## RINGERIKE KOMMUNE

### VURDERING AV UTTALELSER TIL HØRING OG OFFENTLIG ETTERSYN AV 481 Ankersgate 12-14

Oppsummert og kommentert av forslagsstiller 12.02.2024 rev 12.04.2024  
Kommentert av kommunedirektøren 15.05.2024

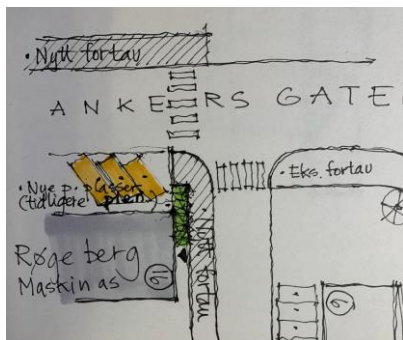
<p>fortau på østsiden av Ankersgate.</p>		
<p><b>06-Røgeberg Eiendom og Røgeberg Maskin AS</b></p> <p>Røgeberg er imot opphøyd fortau langs adkomstveien på strekningen forbi den røde bygningen og begrunner det med negative konsekvenser for adkomst for store lastebiler, snøbrøyting og parkering.</p> <p>Røgeberg forslår å ta ut fortauet som går inn til blokkene og fortsette med blandet trafikk i adkomstveien.</p> <p>Røgeberg mener kryssing av Ankersgate bør flyttes nærmere krysset enn det plankartet viser.</p>	<p>Tronrud Eiendom har forståelse for at opphøyd fortau vil være negativt foran det røde bygget. Vi støtter derfor nedsenket fortau, med viskant på 4 cm, i dette området. Det er også behov for nedsenket fortau i fortsettelsen, ved nedkjøringen til P-kjeller og foran avfallsbeholderne. Tronrud Eiendom foreslår at Ringerike kommune tar inn i bestemmelsene et generelt punkt om nedsenk av fortau langs Ankersgate 16.</p> <p>Fortau er i henhold til vegvesenets anbefaling om trygg ferdsel for myke trafikanter.</p> <p>Tronrud Eiendom og COWI har vurdert krysningpunktet over Ankersgate. I revidert illustrasjonsplan er krysningpunktet lagt omtrent ved enden av bygningen slik som Røgeberg foreslår. Flere forhold må ivaretas:</p> <p>1. Statens vegvesen Hb100 kap 2.6 figur D.33 gir føringer for plassering av krysningpunkt.</p>  <p>Figur D.33: Plassering av gangfelt i gater</p> <p>2. Nye parkeringsplasser ved Røgeberg (tidligere plen) kan ikke legges nærmere krysset med hensyn på frisikt for bilister som kommer fra Ankersgt. 6-14.</p> 	<p>Kommunedirektøren har forståelse for Røgebergs sine synspunkter og prøver å ta hensyn til dette samtidig som det tas hensyn til trafikksikkerhet.</p> <p>Kommunedirektøren mener det er viktig at fortauet inn adkomstveien fortsetter videre innover mot blokkene, for å gi en oversiktig og trygg situasjon, både for myke trafikanter og kjørende.</p> <p>Kommunedirektøren ønsker å spesifisere behovet for nedsenk og at det ikke skal tillates overalt, men der det er <i>behov</i>. Forholdet mellom behovet for både adkomst for varebiler er nærmere beskrevet i bestemmelsen 4.2.5, og det er i tillegg lagt til punkt i dokumentasjonskravene 3.11 om at plassering og lengde på nedsenk skal være påtegnet utomhusplan, som skal ligge ved nabovarslingen, slik at detaljer rundt dette løses i byggesaken.</p> <p>Kommunedirektøren har ikke noen innvendinger til å flytte krysningpunktet over Ankersgate slik Tronrud Eiendom foreslår. Plankartet er justert ved Røgeberg ved at fortauet/overgang er flyttet 2 meter lenger sydover. I tillegg er fortauet forlenget tilsvarende på østsiden av gata.</p> <p>2. Kommunedirektøren har forståelse for at Røgeberg ønsker å bevare dagens parkeringsareal utenfor butikken i Ankersgate. Samtidig må kommunedirektøren</p>

Røgeberg mener at fortau i Ankersgate vil gi for smal veibane og foreslår at bredden på fortauet reduseres fra 2,5 m til 1,75 meter.

3. Vi ønsker ikke å legge fortauet der elfordelingsskap står.

4. Radien i svingen må være stilstrekkelig stor.

Tronrud Eiendom har forståelse for at parkering foran butikken er nødvendig og at sikkerheten for kunder til Røgeberg er viktig.

Fortauet på motsatt side av gata vil skille bilister og myke trafikanter og dermed bedre sikkerheten til gående.

Planforslaget ivaretar kravene Ringerike kommune stiller til bredde på fortau og kjørebane.

Vi har tro på at det finnes fornuftige løsninger på parkering foran butikken.

avstemme dette ønsket med trafikksikkerhet for myke trafikanter. Vi ser på kartet at det fortsatt vil være relativt god plass til parkering foran Røgeberg i ny situasjon. Det vil også være fordel for Røgeberg at myke trafikanter ved ny plansituasjon går på det nye fortauet på andre siden av gaten.

3. OK. fortau kommer ikke i konflikt med elfordelingsskapet.

4. Kommunedirektøren er enig i Tronruds kommentar.

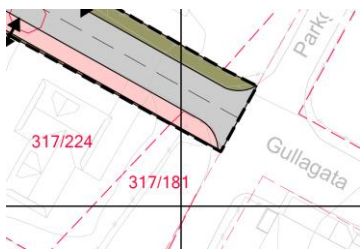
Goman aksepterer ikke at eiendomsgrensen foran oppstillingsplassen ved lasterampa flyttes nærmere rampa.

Goman mener fortauet på strekningen langs lasterampa

<p>må være nedsenket for at lastebiler skal kunne manøvrere inn og ut fra rampa. Goman påpeker st utkjøring av bakevarer skjer på natta og således ikke påvirker sikkerheten for skolebarn som går på fortauet.</p> <p><u>Utvidelse av vei langs varemottaket</u></p> <p>Planforslaget legger opp til en breddeutvidelse av veibanen i svingen ved varemottaket til Goman. Goman mener det må gjøres kompensierende tiltak for å unngå at snø, vann, salt, støv og skitt kommer inn på varemottaket. Goman har konstruktive forslag til tiltak.</p>	<p>innersving møtes uten at personbilen blir tvunget opp på fortauet eller må stoppe og rygge. Det legges opp til å bygge en støttemur mot varemottaket med autovern og skjerm som hindrer snø og vannsprut inn på betongplata. En skjerm vil også redusere mengden veistøv inn på varemottaket. Detaljert utforming av autovern og skjerm vil bli gjort i samarbeid med Goman ved prosjektering og bygging.</p>  <p>Tronrud Eiendom mener de nevnte tiltakene vil kompensere for at veibanen kommer nærmere varemottaket.</p>	<p>gitt at dette løses i tråd med det kommunen har skrevet, så vil de ikke lenger ha merknader til planforslaget.</p>

Tronrud Eiendom har utarbeidet reviderte tegninger som er oversendt Goman.

Eiendomsgrensen foran lasterampa er justert slik at den følger dagens eiendomsgrense. For å få til dette er bredden på fortauet redusert fra 2,5 til 2 meter og veibredden fra 6,5 til 6,1 meter. Kjørebanelen er i planforslaget regulert til 6 m pluss 2x0,25 m sidefelt. Innsnevret veiareal betyr i praksis mindre sideareal til veien. Smalere vei og fortau virker vanligvis som en fartsdemper - noe som er ønskelig foran Goman.

Tronrud Eiendom har foreslått til planbestemmelsene et punkt som sier at fortauet skal være nedsenket på strekningen langs lasterampa til Goman.

Utvidelse av kjørebanelen i svingen ved Goman er viktig for å bedre sikkerheten til alle trafikanter. Med foreslått breddeutvidelse kan en lastebil i yttersving og en personbil i

Kommuneadministrasjonen (representanter fra reguleringsavdelingen og vegmyndigheten i kommunen) har vært på befaring med forslagsstiller, vegkonsulent og Goman og er enig i det nye vegsnittet som nå ligger til grunn. Både vegsnittet, nedsenk og lasterampe er sikret i bestemmelsene.
